柏崎刈羽原子力発電所

敷地近傍及び敷地の追加調査計画（案）

平成26年 1月24日

東京電力株式会社

長嶺背斜（高町背斜）の活動性に関する調査計画（案）③

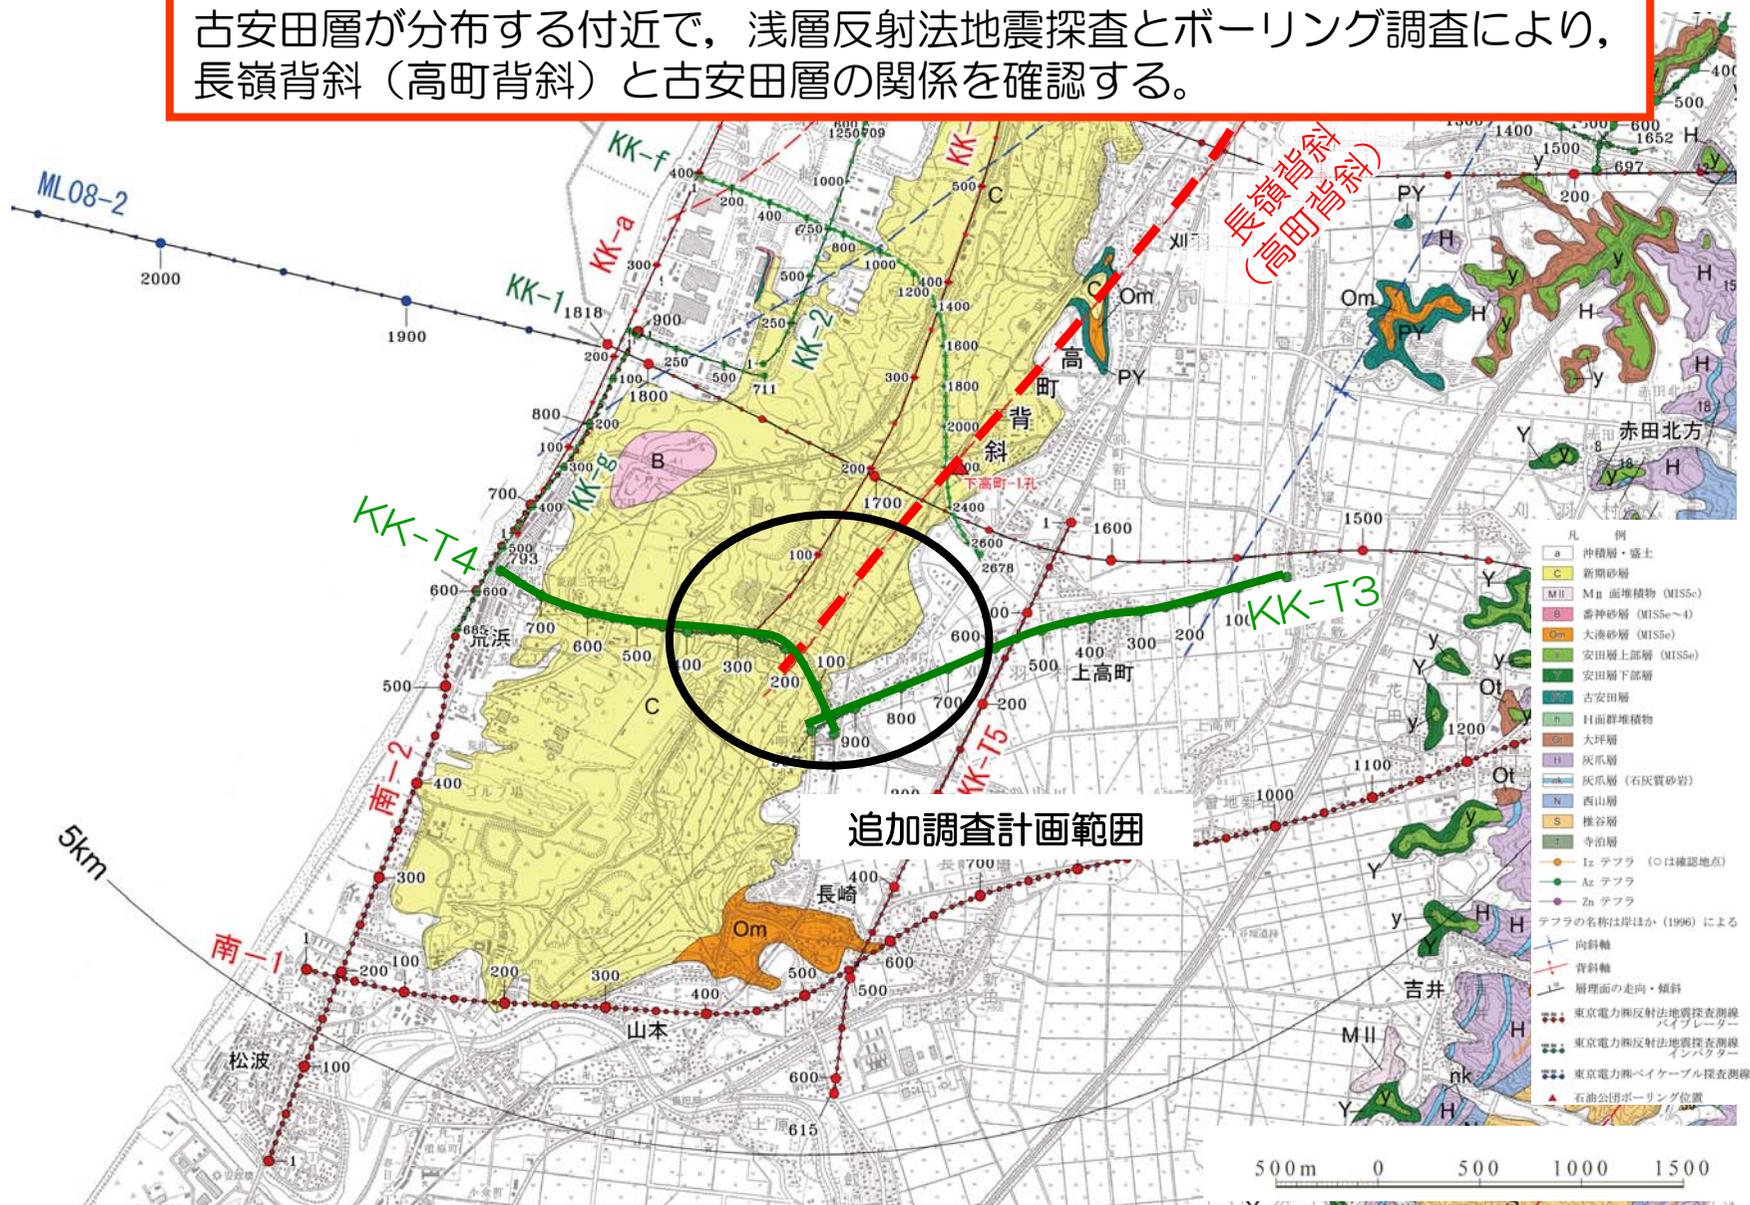
- 長嶺背斜（高町背斜）の活動性を確認するため、ML08-1，KK-f，KK-T4，南1測線において浅層反射法地震探査，稠密群列ボーリングを計画すること。

古安田層が分布する付近で、浅層反射法地震探査とボーリング調査により、長嶺背斜（高町背斜）と古安田層の関係を確認する。
